**AVIS RELATIF À LA PROTECTION
CONTRE LES EVENTUELS EFFETS NOCIFS ET NUISANCES
PROVOQUÉS PAR LES RAYONNEMENTS NON IONISANTS
GÉNÉRÉS PAR DES ANTENNES ÉMETTRICES STATIONNAIRES**

Commune : VIRTON - Exploitant : ORANGE

Référence exploitant : 208R1_1 & 30027R1_6 & 40027R1_2

Rapport n° 3952 / 2023

Figure 1 : Vue en plan des lieux de séjour et des points de contrôle

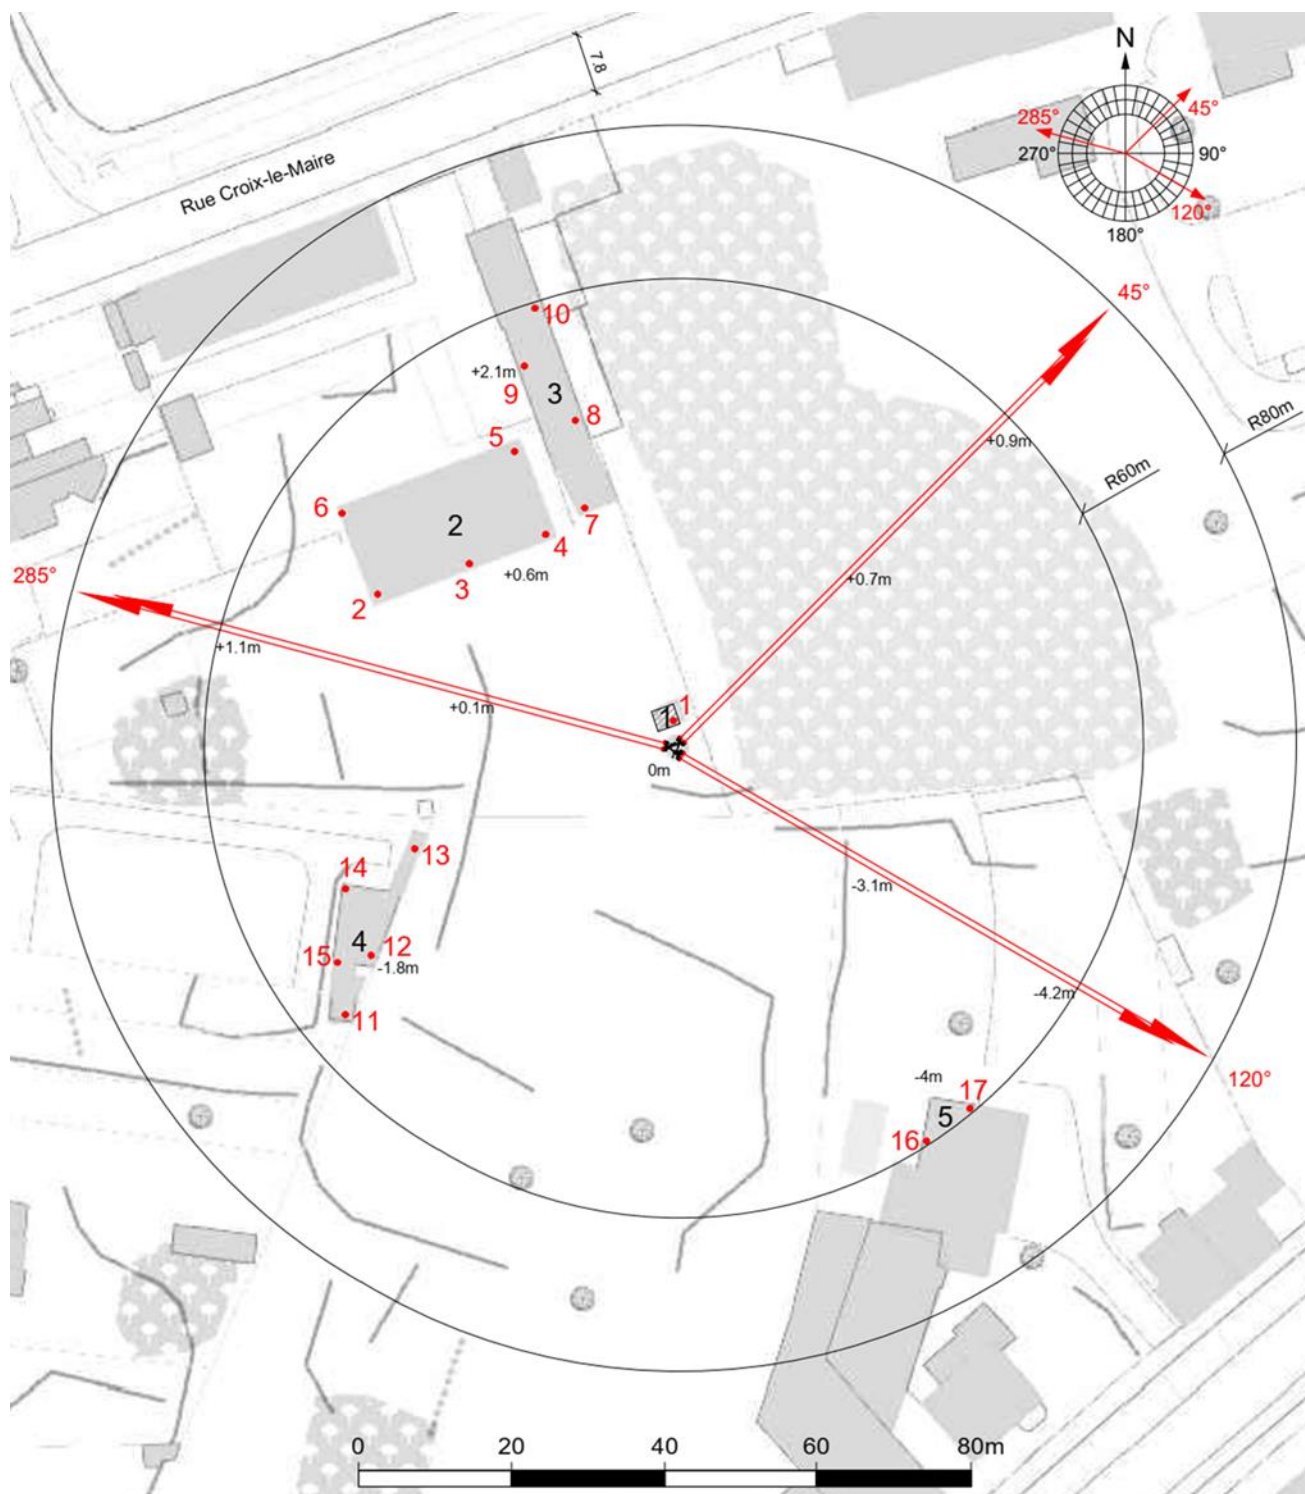
N° point de contrôle	LS	Atténuation (dB)	Indice d'exposition relatif à la limite par installation IE_i
2	LS2	3,0	0,018
6	LS2	3,0	0,010
3	LS2	3,0	0,010
17	LS5	3,0	0,008
5	LS2	3,0	0,008
14	LS4	3,0	0,007
8	LS3	3,0	0,007
16	LS5	3,0	0,007
7	LS3	3,0	0,005
13	LS4	3,0	0,005
12	LS4	3,0	0,005
15	LS4	3,0	0,005
10	LS3	3,0	0,004
4	LS2	3,0	0,004
9	LS3	3,0	0,003
11	LS4	3,0	0,003
1	LS1	3,0	0,000

En ce qui concerne les antennes de l'installation mentionnées dans le tableau 1, la distance maximale à laquelle la limite pourrait être atteinte, à l'extérieur, est égale à 80,6 m. S'il n'y a pas de LS à une distance inférieure, les antennes respectent forcément la limite d'immission.

Dans le cas des LS situés à l'intérieur des bâtiments, une atténuation d'obstacle est prise en compte et il en résulte que la distance maximale à laquelle la limite pourrait être atteinte se réduit à 57,0 m.

Figure 2 : Vue en plan des installations d'antennes dans un rayon de 300 mètres autour de l'installation faisant l'objet de la demande d'avis

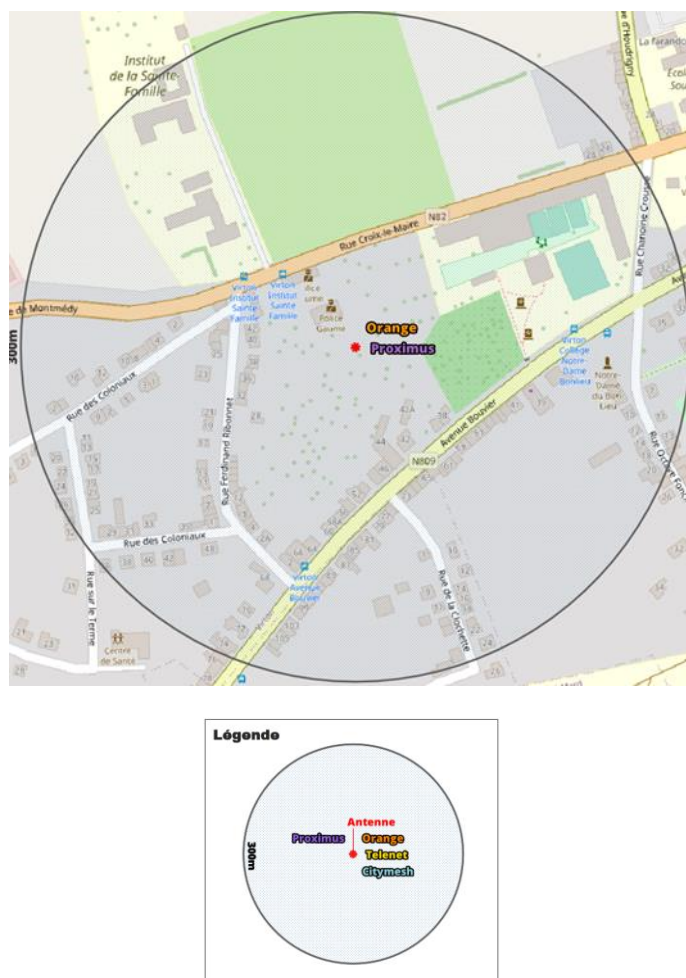
Compte tenu du nombre d'installations localisées dans la figure 2, il apparaît que l'intensité du rayonnement électromagnétique généré, dans les lieux de séjour situés à proximité de l'installation référencée dans le paragraphe 2, par l'ensemble des antennes émettrices stationnaires de l'ensemble des exploitants du même site d'antennes émettrices stationnaires respecte la limite fixée à l'article 4, § 2 du décret.
